**Územný plán mesta
Nové Zámky
Zmeny a doplnky č. 1**

Záväzná časť

ZMENY A DOPLNKY č.1 ÚZEMNÉHO PLÁNU MESTA NOVÉ ZÁMKY
- záväzná časť

Urbanistický obvod č. 21 Nové Zámky - stred

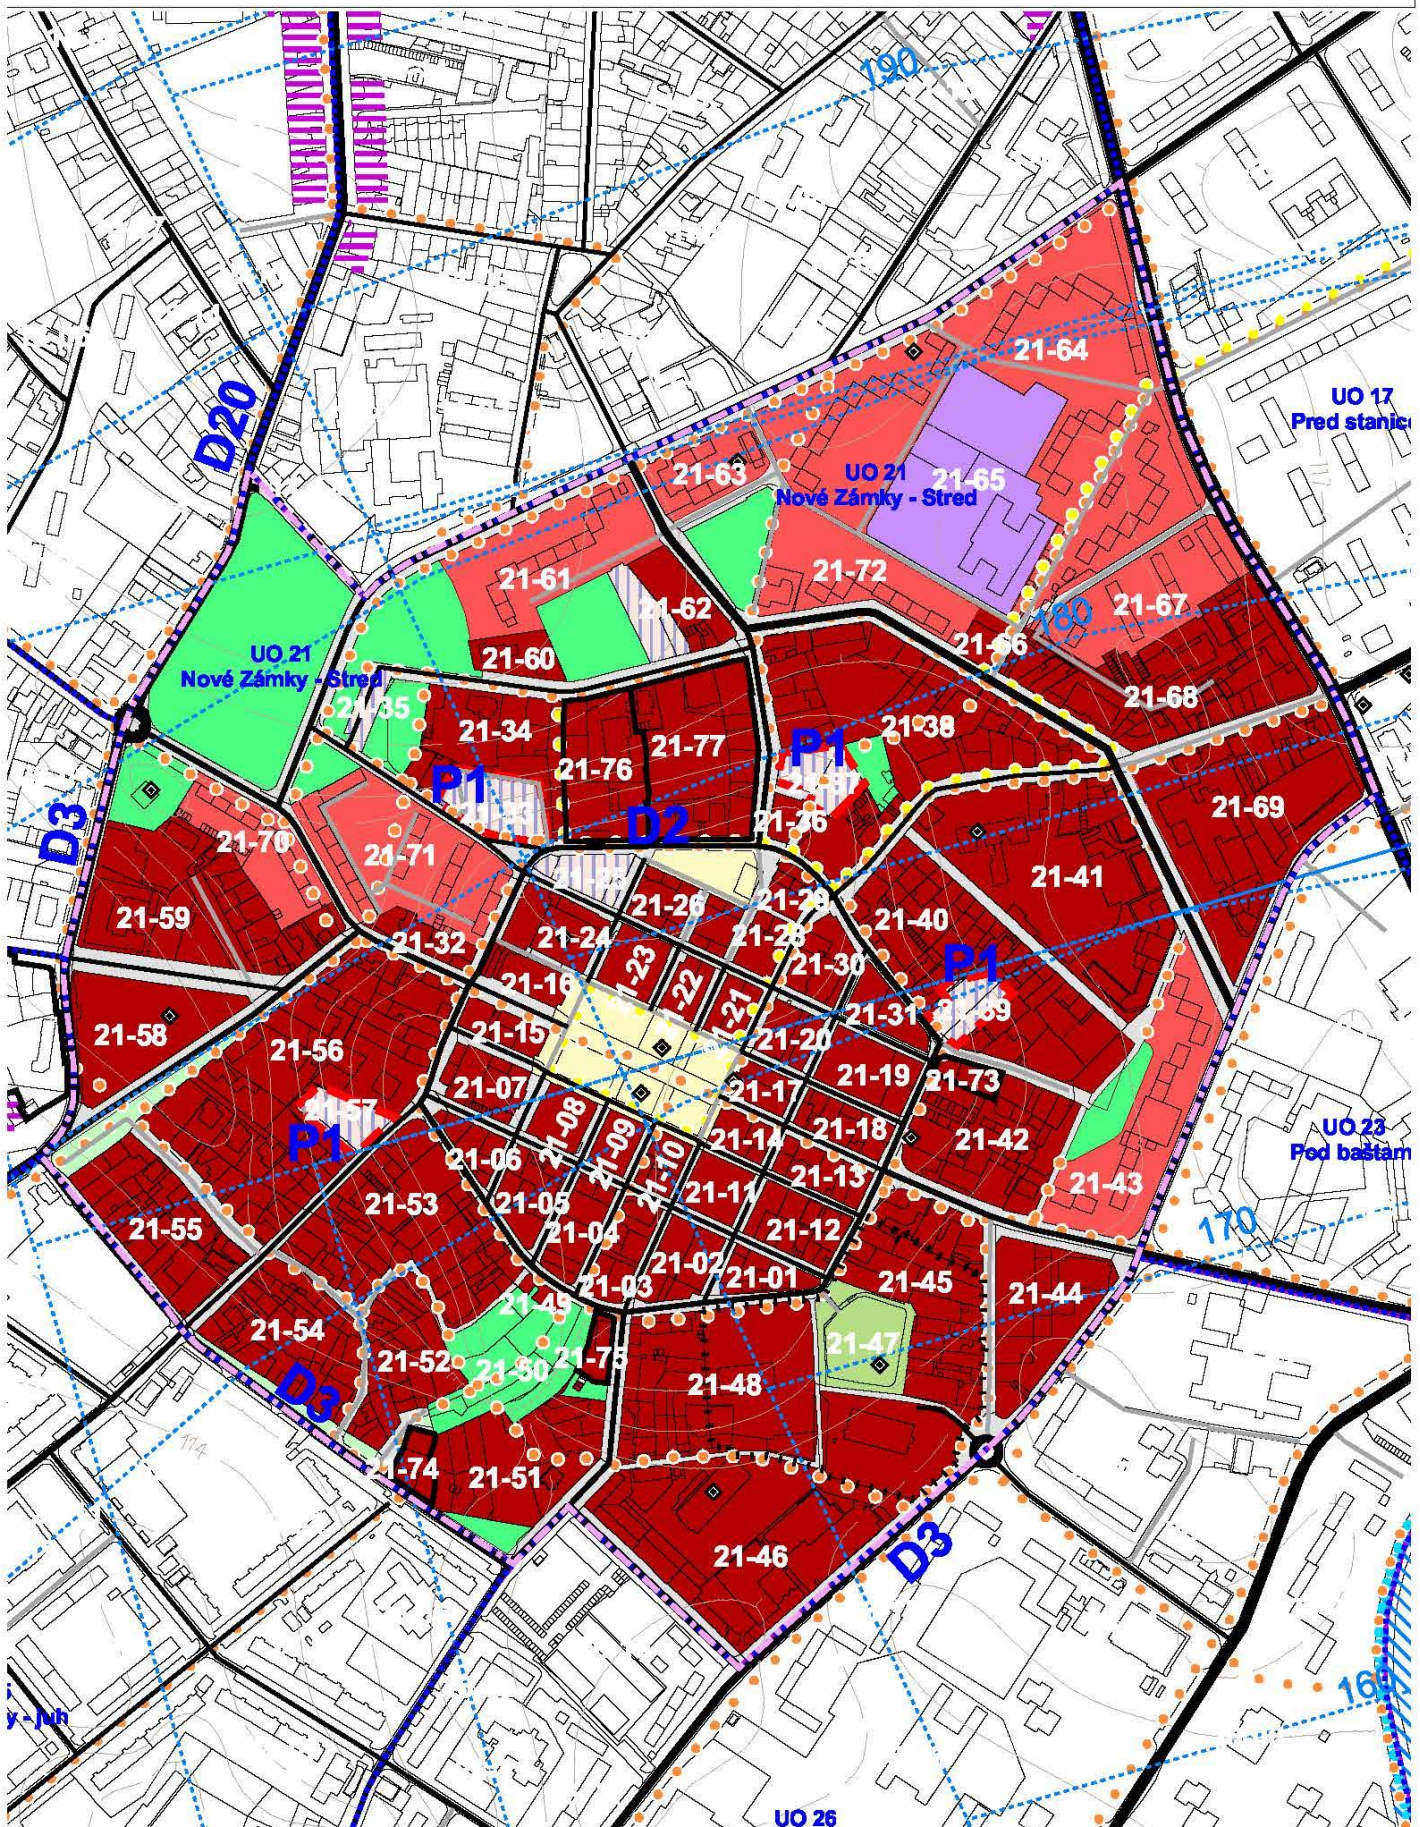
Na str. 10 sa schéma Urbanistický obvod č. 21 ruší a nahrádza sa novou schémou

Urbanistické bloky 11-01 až 11-33

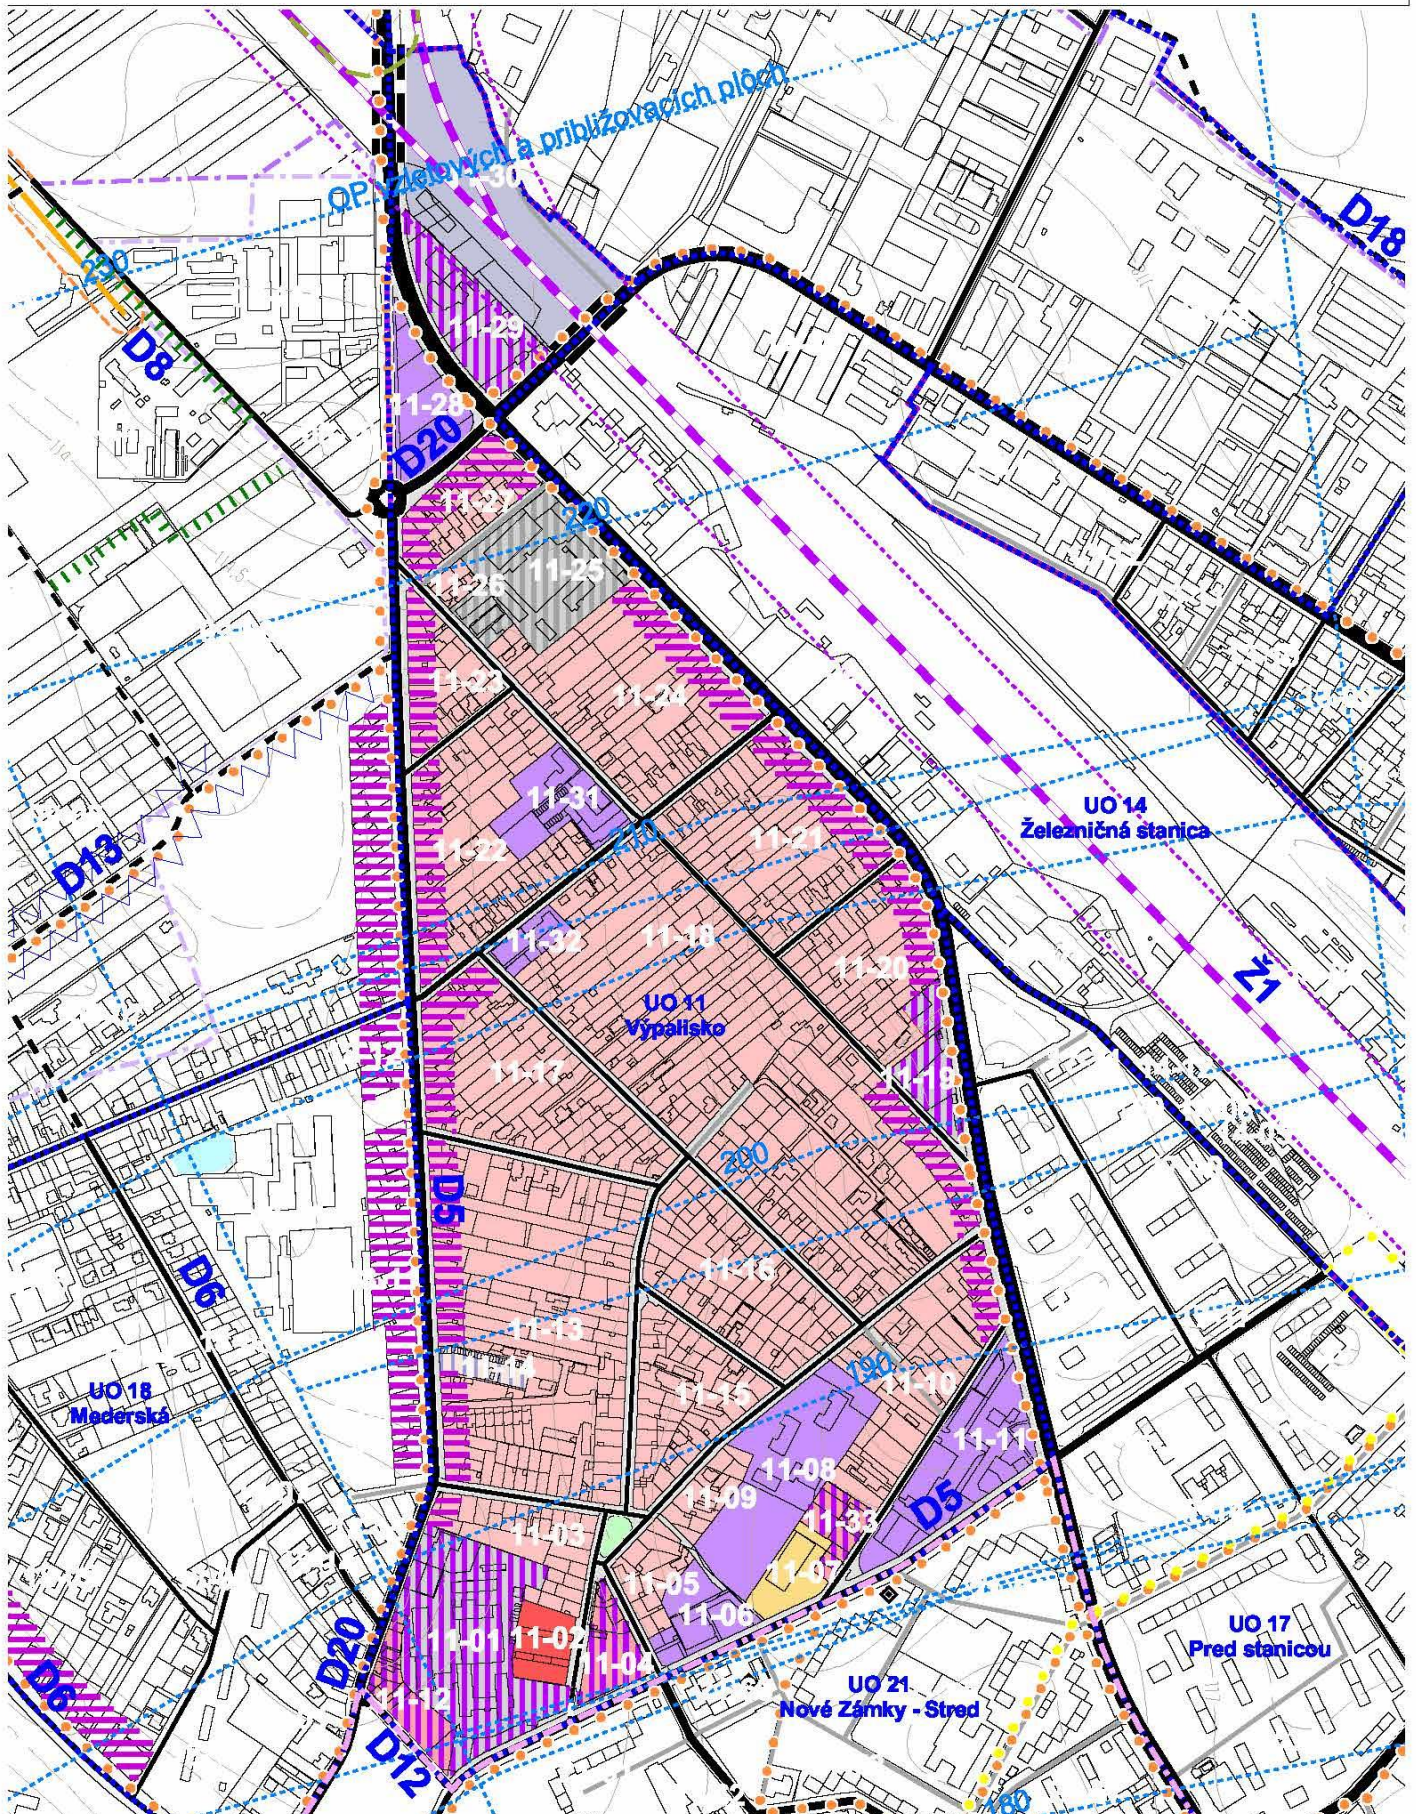
Na str. 14 sa schéma Urbanistický obvod č. 11 ruší a nahrádza sa novou schémou:

Urbanistické bloky 18-01 až 18-16

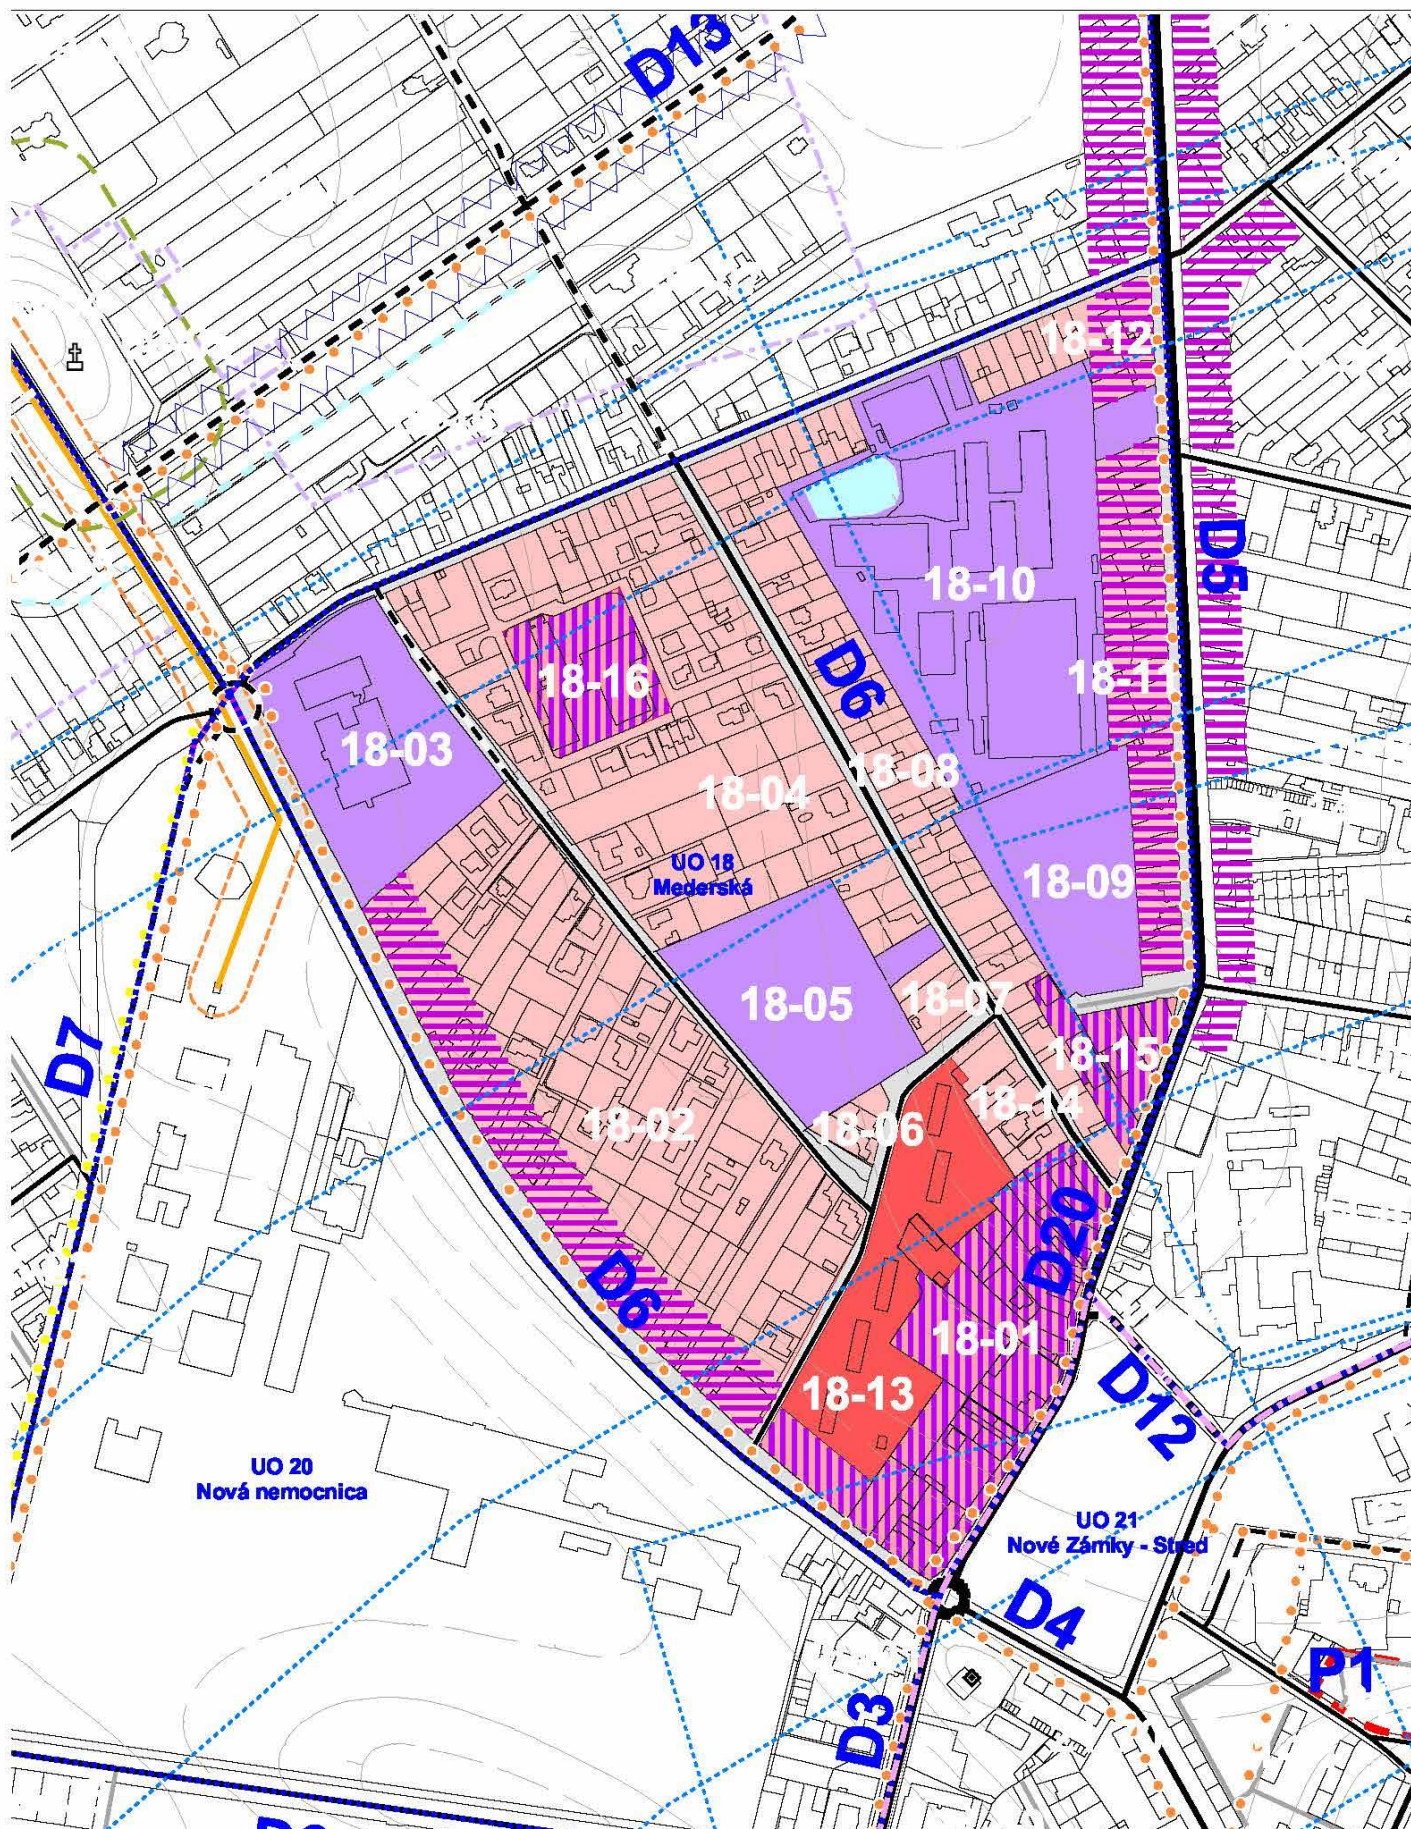
Na str. 17 sa schéma Urbanistický obvod č. 18 ruší a nahrádza sa novou schémou:

Urbanistický obvod č. 17 Pred stanicou

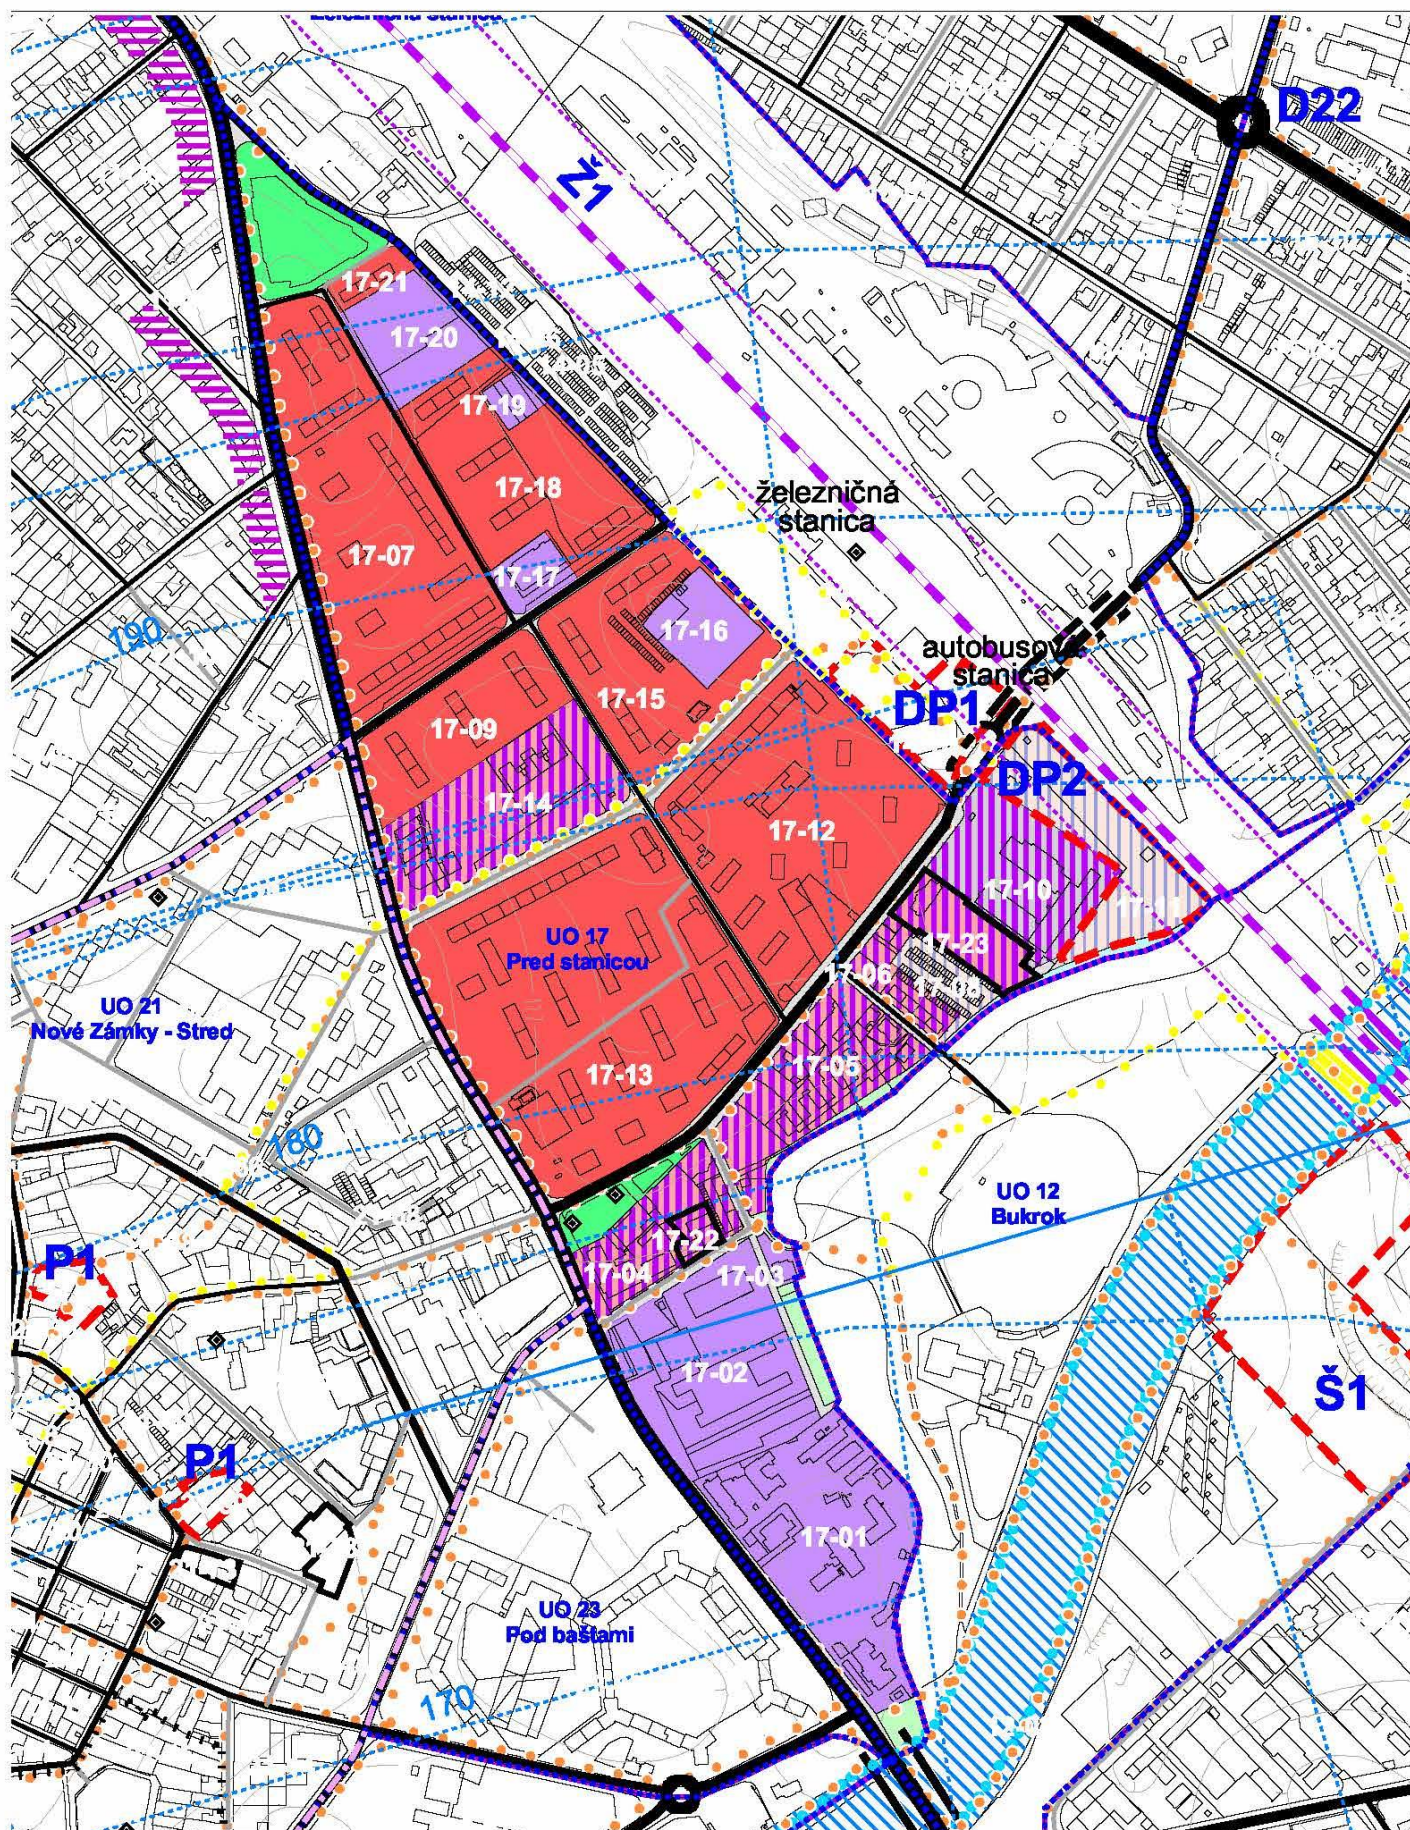
Na str. 23 sa schéma Urbanistický obvod č. 17 ruší a nahrádza sa novou schémou:
